Nota N° 91 /2023.-

Expte. E – 1541/2023.-

Por medio de la presente, tengo el agrado de dirigirme a dicho cuerpo, a efectos de remitir Proyecto de Ordenanza por medio del cual se pretende autorizar la ejecución de la Obra "Escuela Provincial N° 40 María Elena Walsh", condicionada a la reubicación de las aberturas del sector de sanitarios y al análisis previo y aprobación de la documentación requerida por las áreas técnicas competentes a nivel Municipal y Provincial. Además, condicionar tanto el final de obra como la habilitación a la unificación de las parcelas en que se emplazará el edificio. Ello, en virtud de lo convalidado en la Reunión Ordinaria del Consejo de Planeamiento Urbano (Co.P.U.), Acta N° 214, en la sesión que tuvo lugar el día dieciséis (16) de mayo del corriente año.

Ref.: Solicitud de Indicadores – Reserva Fiscal.
Exp: E - 1541 - 2023.

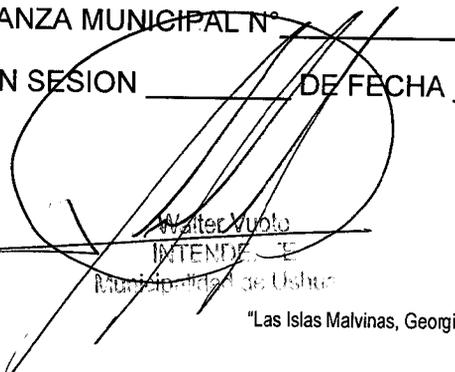
ARTÍCULO 2º: CONDICIONAMIENTO. CONDICIONAR la autorización enunciada en el artículo precedente, a la reubicación de las aberturas del sector de sanitarios (próximo a EDP), a una altura superior a los dos metros (2m), respecto al nivel del piso interior terminado.
